## Bebauungsplan „Pferdeklinik Buch“ Nr. H-2022-1B

### Behandlung der eingegangenen Stellungnahmen und Anregungen

Stand: Behördenbeteiligung (Anschreiben vom 12.09.2022, Frist bis 14.10.2022)

## 6.1 Netze BW GmbH

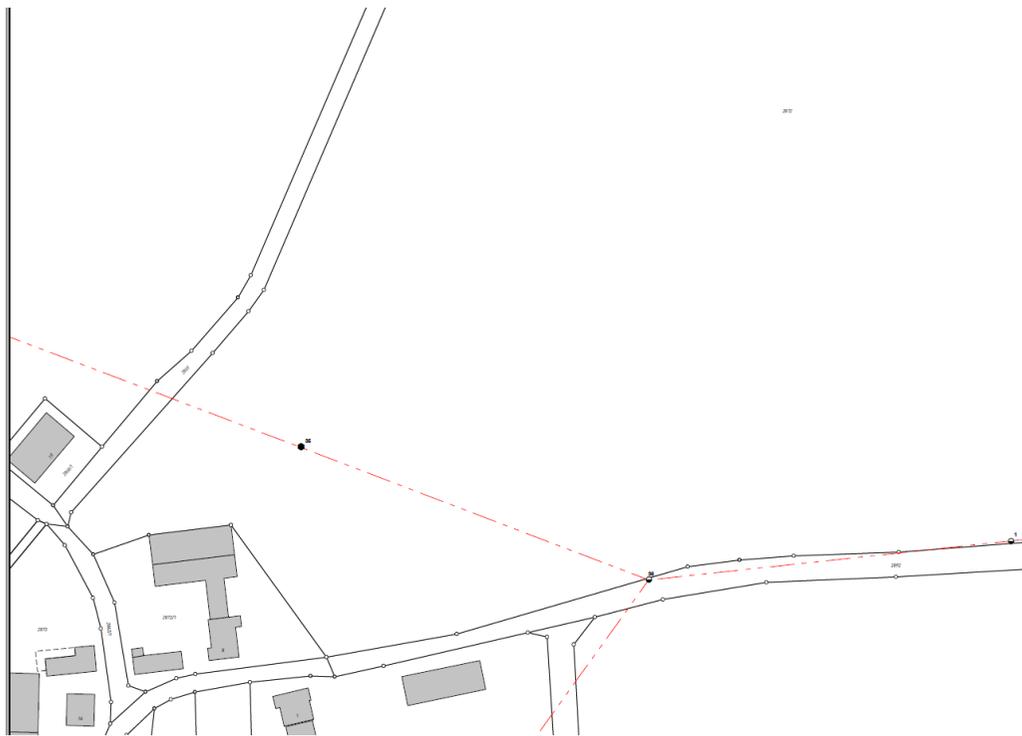
Stellungnahme	Abwägung und Beschlussvorschlag															
<p>der oben genannte Bebauungsplan wurde von uns eingesehen und hinsichtlich der Stromversorgung (Hoch- und Mittelspannung) überprüft.                      Das Niederspannungsnetz (0,4 kV) in Buch befindet sich nicht in unserem Eigentum und wird nicht durch uns betrieben.</p> <p>Innerhalb und außerhalb des Plangebietes sind Versorgungsleitungen der hev Hohenloher Energieversorgung GmbH, betrieben durch die Netze BW GmbH, vorhanden.                      In der Anlage erhalten Sie zu Planungszwecken die Übersicht unserer Versorgungsanlagen. Eine Leitungsauskunft unseres Bestandsnetzes kann online oder über das Postfach <a href="mailto:Leitungsauskunft-Nord@netze-bw.de">Leitungsauskunft-Nord@netze-bw.de</a> in verschiedenen Dateiformaten angefordert werden.</p> <p>Im Plangebiet (aktuell Flurstück-Nr. 2872, Gemarkung Triensbach, Stadt Crailsheim) befindet sich eine Mittelspannungs-Freileitung mit Mast. Die Schutzstreifen betragen rechts und links der Leitungsachse jeweils 7,50 m.                      Wir bitten diesen im Originalplan zu übernehmen.                      Nach DIN EN 50341 müssen folgende Abstände bei größtem Durchhang und ausgeschwungenen Leiterseilen eingehalten werden:</p>

<table><tr> <td data-bbox="174 874 241 975">1.</td> <td data-bbox="241 874 656 975">Abstand von Bauvorhaben mit einer Dachneigung bis 15° mit einer Dachneigung über 15° bei Bedachung nach DIN 4102</td> <td data-bbox="656 874 857 975">5,00 m 3,00 m</td> </tr><tr> <td data-bbox="174 975 241 1026">2.</td> <td data-bbox="241 975 656 1026">Abstand von Baufahrzeugen, Baumaterialien und sonstigen Gegenständen (Kran)</td> <td data-bbox="656 975 857 1026">3,00 m</td> </tr><tr> <td data-bbox="174 1026 241 1051">3.</td> <td data-bbox="241 1026 656 1051">Abstand von Bäumen und Sträuchern</td> <td data-bbox="656 1026 857 1051">2,50 m</td> </tr><tr> <td data-bbox="174 1051 241 1077">4.</td> <td data-bbox="241 1051 656 1077">Abstand von Fahrbahnen, Wegen</td> <td data-bbox="656 1051 857 1077">7,00 m</td> </tr><tr> <td data-bbox="174 1077 241 1106">5.</td> <td data-bbox="241 1077 656 1106">Abstand zur Erdoberfläche im freien Gelände</td> <td data-bbox="656 1077 857 1106">6,00 m</td> </tr></table>

<p>Im Leitungsschutzstreifen sollten nur solche kleinkronigen Strauch- und Baumarten gepflanzt werden, die später keine Rückschnitte wegen des einzuhalten Mindestabstands nach DIN EN 50341 erfordern.                      Im Bereich der 20 kV-Freileitung kann kein Baukran gestellt werden.                      Im Leitungsschutzstreifen dürfen keine Antennen, Blitzableiter, Reklametafeln oder dergleichen angebracht werden.                      Die Zugänglichkeit zur Leitung und zu etwaigen Masten muss jederzeit gewährleistet sein.                      Gelände-Auffüllungen oder -Abtragungen müssen mit uns abgesprochen werden.</p> <p>Um genaue Aussagen bzgl. eingehaltener Abstände nach DIN EN 50341 zu geplanten Anlagen innerhalb des Schutzstreifens zu geben, benötigen wir detaillierte Planunterlagen mit Höhenangaben bezogen auf NN.</p>	1.	Abstand von Bauvorhaben mit einer Dachneigung bis 15° mit einer Dachneigung über 15° bei Bedachung nach DIN 4102	5,00 m 3,00 m	2.	Abstand von Baufahrzeugen, Baumaterialien und sonstigen Gegenständen (Kran)	3,00 m	3.	Abstand von Bäumen und Sträuchern	2,50 m	4.	Abstand von Fahrbahnen, Wegen	7,00 m	5.	Abstand zur Erdoberfläche im freien Gelände	6,00 m	<p>Es erfolgt der Abbau der Mittelspannungs-Freileitung und eine Erdverkabelung. Diese Maßnahme wird zwischen dem Vorhabenträger und der Netze BW GmbH abgestimmt.</p>
1.	Abstand von Bauvorhaben mit einer Dachneigung bis 15° mit einer Dachneigung über 15° bei Bedachung nach DIN 4102	5,00 m 3,00 m														
2.	Abstand von Baufahrzeugen, Baumaterialien und sonstigen Gegenständen (Kran)	3,00 m														
3.	Abstand von Bäumen und Sträuchern	2,50 m														
4.	Abstand von Fahrbahnen, Wegen	7,00 m														
5.	Abstand zur Erdoberfläche im freien Gelände	6,00 m
